改善箇所説明図

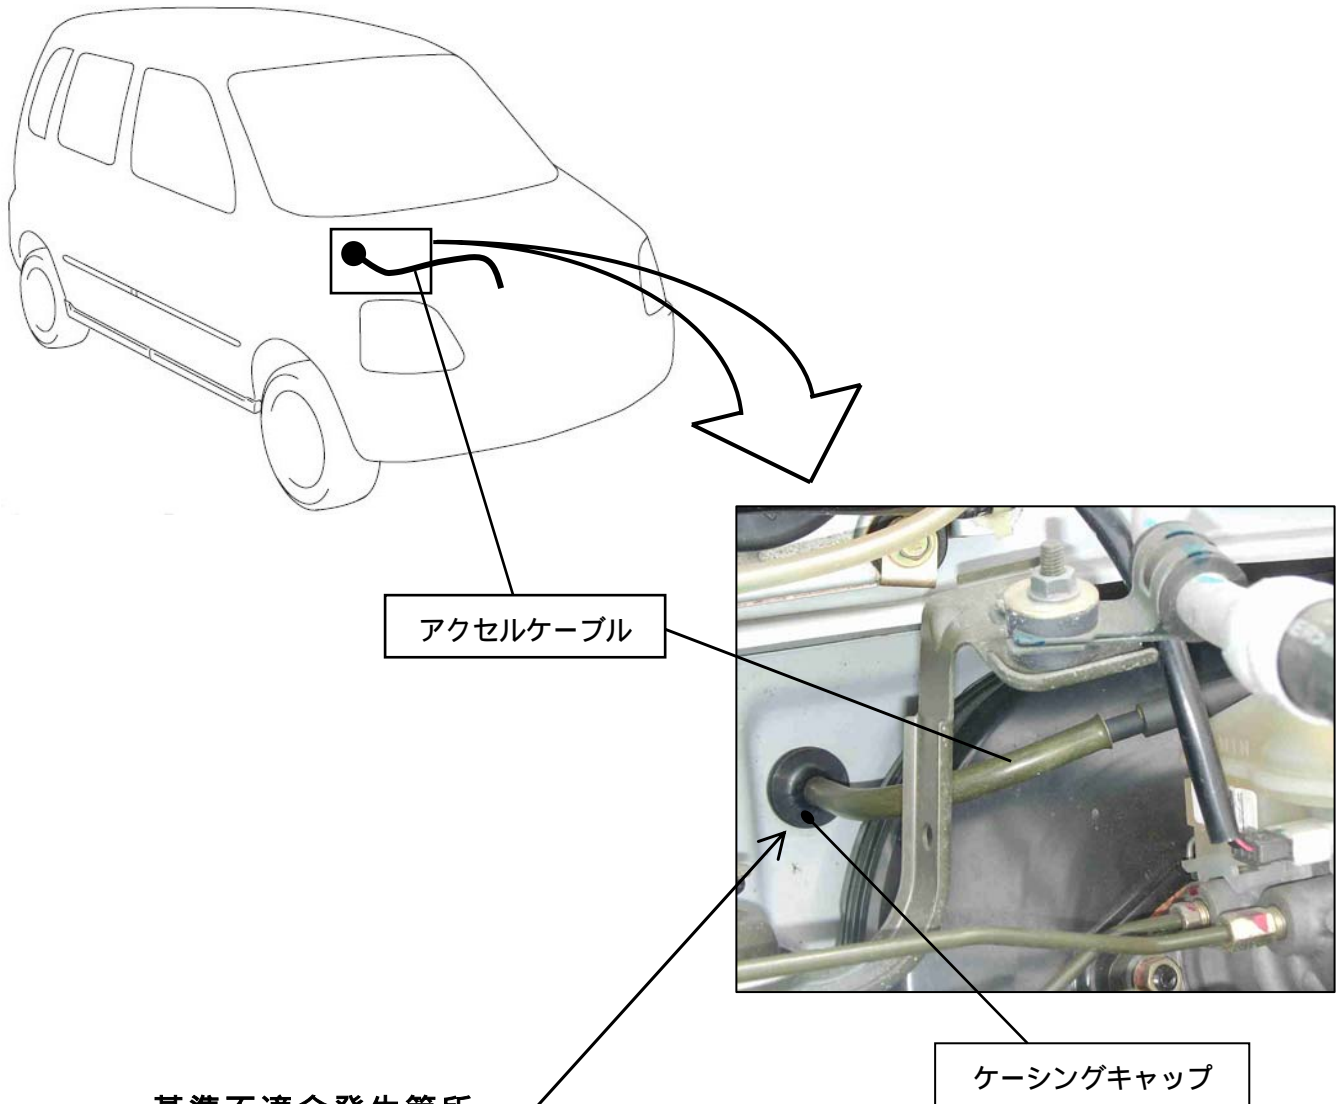
基準不適合発生箇所

アクセルケーブルの取り回しが不適切なため、当該ケーブルを車体に固定するケーシングキャップに応力が集中し破損するものがある。そのため、そのまま使用を続けると、破損したキャップの端部とインナーケーブルが干渉し、摩耗することから、最悪の場合、インナーケーブルが切損し、アクセル操作不能になるおそれがある。

改善の内容

全車両、アクセルケーブルを対策品と交換すると共に、取り回しを変更する。

注：□ は交換部品を示す。
識別：アクセルケーブルの取り回しにて識別する。
